CIRCULAR CON CONSULTA N°1

REF: SEGUNDO LLAMADO LICITACIÓN PÚBLICA N° 06/2022

OBRA: REFACCION INTEGRAL DE TODOS LOS ESPACIOS AULICOS, TALLERES, SUM, SERVICIOS, CIRCULACIONES Y AREA DE GOBIERNO; Y AMPLIACION DE TALLER DE ESCULTURA, SALA DE EXPOSICION, GALERIA DE EXPOSICION Y ACCESOS. PLAYON DEPORTIVO EXTERIOR -INSTITUTO SUPERIOR BELLAS ARTES JUAN YAPARI

**DETALLE ENCUENTRO-CUBIERTA
SUM-HALL DE INGRESO**

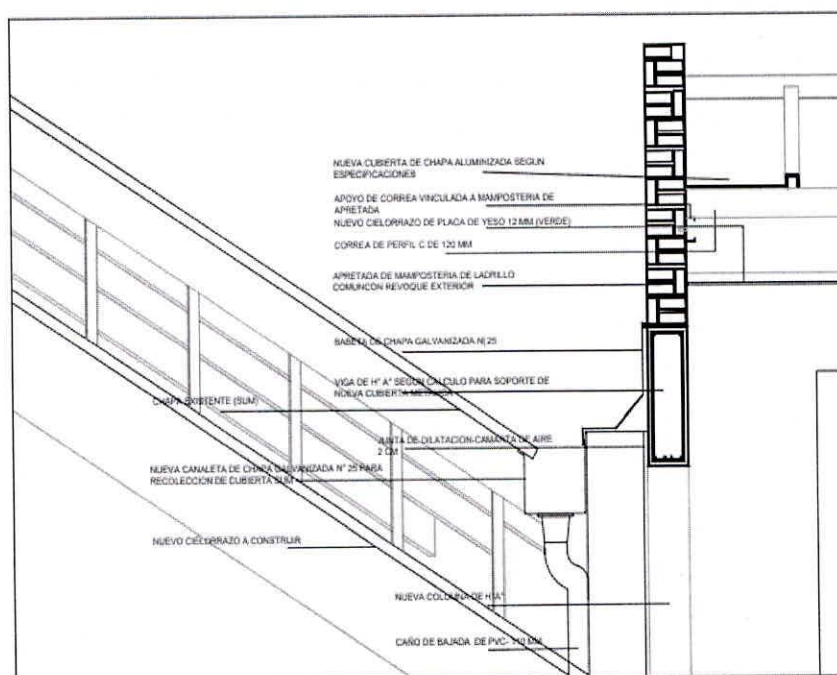
Pregunta 10

No se especifica cómo se soluciona el encuentro entre la cubierta existente del gimnasio y la cubierta a dos aguas planteada sobre la rampa de H°A°. ¿Qué solución damos a esto?

Según las reglas del buen arte de la construcción, el encuentro entre una cubierta inclinada con un muro vertical de mayor altura se resuelve interceptando la cubierta inclinada con una canaleta colectora, tal como se especifica en el detalle adjunto.
